**FORUM DE MOBILIZAÇÃO CONTRA O ATERRO SANITÁRIO (CTR) EM
SEROPÉDICA**

**DOCUMENTOS SBRE O ATERRO SANITÁRIO CTR- STA ROSA, EM
SEROPÉDICA.**

SEROPÉDICA 21/06/2010

8 - QUESTIONAMENTOS SOBRE O PROCESSO DE LICENCIAMENTO AMBIENTAL DA CENTRAL DE TRATAMENTO DE RESÍDUOS (CTR) SANTA ROSA, EM SEROPÉDICA – RJ

FOTO 1 – Detalhe mostrando o empoçamento de água no aterro sanitário da CTR de Teresópolis após uma chuva intensa ocorrida em março/2010, mostrando a precariedade do sistema de drenagem.

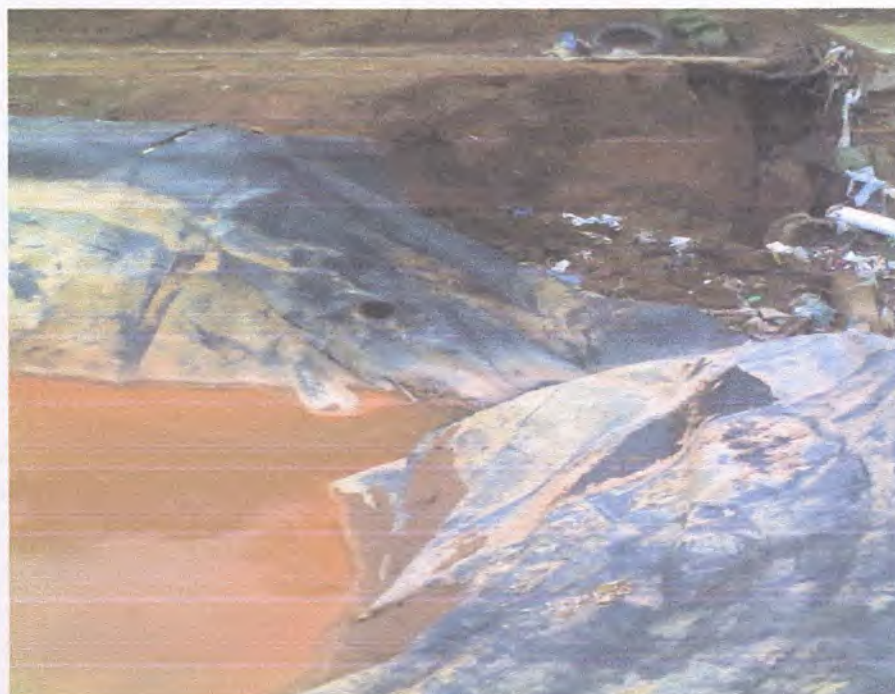
Desta forma, levando em conta os dois casos concretos de crimes ambientais citados decorrentes do vazamento de chorume para os corpos hídricos naturais: no entorno da CTR de Teresópolis e de Nova Iguaçu com as chuvas de verão (que são normais nessa época do ano), e que um acidente similar no caso da CTR Santa Rosa, em Seropédica, possivelmente condenaria todo o Aquífero Piranema, consideramos que, para a implantação da CTR Santa Rosa, deve estar previsto instrumento severo sanção (com multas pesadas, por exemplo) ao responsável pelo projeto e gestão do empreendimento, visando coibir principalmente os riscos de acidentes ambientais por vazamento de chorume, colocando em risco os corpos hídricos naturais no seu entorno e o conseqüente risco à saúde da população.
